*Ministero dell' Ambiente
e della Tutela del Territorio e del Mare*

DIREZIONE GENERALE PER LE VALUTAZIONI
E LE AUTORIZZAZIONI AMBIENTALI

OGGETTO: [ID VIP 4547] Piano straordinario per l'accessibilità a Cortina 2021 - Progetto Definitivo. SS n. 52 "Carnica" - Riqualficazione Ponte su Rio Grande, al km 85+750, Comune di Santo Stefano di Cadore (BL). Valutazione preliminare ai sensi dell'art. 6, c. 9 del D. Lgs. 152/2006. Nota Tecnica

Figura 7: Localizzazione degli interventi con riferimento alle Aree della Rete Natura 2000 (Fonte: Allegati alla Lista di controllo)

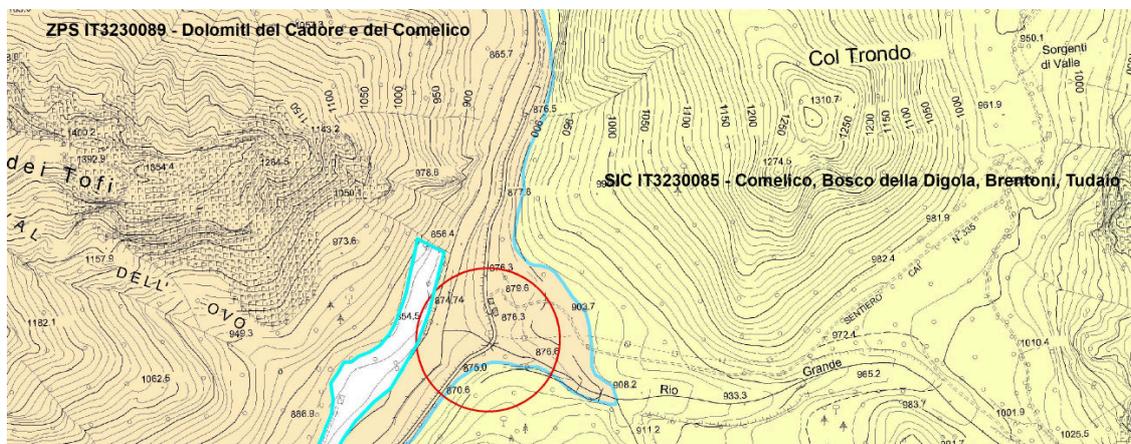
Ricadendo l'intervento progettuale all'interno della ZPS IT3230089 "Dolomiti del Cadore e del Comelico" ed essendo adiacente al SIC IT3230085 "Comelico – Bosco della Digola – Brentoni – Tudaio", con la nota acquisita al prot. DVA-12407 del 16/05/2019, il proponente ha trasmesso lo studio per la valutazione di incidenza ambientale in fase di selezione preliminare (screening). Lo studio riporta che, dall'esame degli elementi informativi e dalla individuazione e stima degli effetti derivanti dalla realizzazione del progetto sulle varie componenti ambientali in relazione ai siti appartenenti alla Rete Natura 2000, vista altresì "[...] la conformità con le misure di conservazione ed il piano di gestione vigenti [...]", si ritiene che gli interventi non "[...] possano essere causa di incidenza significativa, di perdita sostanziale di aree naturali e di habitat, di frammentazione, perturbazione o cambiamenti strategici (a termine o permanenti) negli elementi caratterizzanti i siti e lo stato di conservazione attuale della Rete Natura 2000 [...]" e che "[...] si può escludere il verificarsi di effetti significativi negativi sui siti della Rete Natura 2000".

Con il mantenimento del ponte esistente, in un ambito di particolare pregio sia dal punto di vista paesaggistico che dal punto di vista delle aree appartenenti alla Rete Natura 2000 con la presenza della ZPS IT3230089 "Dolomiti del Cadore e del Comelico" e del SIC IT3230085 "Comelico – Bosco della Digola – Brentoni – Tudaio", verrebbero a coesistere due strutture, con un potenziale impatto significativo sulla componente paesaggio.

proposto, attraverso, quantomeno, la procedura di verifica di assoggettabilità a VIA ai sensi dell'art.19, del D.lgs n. 152/2006 e ss.mm.ii.. Atteso che l'intervento ricade all'interno dell'area ZPS IT3230089 "Dolomiti del Cadore e del Comelico" ed è limitrofo all'area SIC IT3230085 "Comelico – Bosco della Digola – Brentoni – Tudaio", secondo quanto previsto dall'art. 10, c. 3, D. lgs. 152/2006 e ss.mm.ii., la procedura dovrà essere integrata con la Valutazione di Incidenza, redatta ai sensi dell'art. 5 del DPR 357/1997.
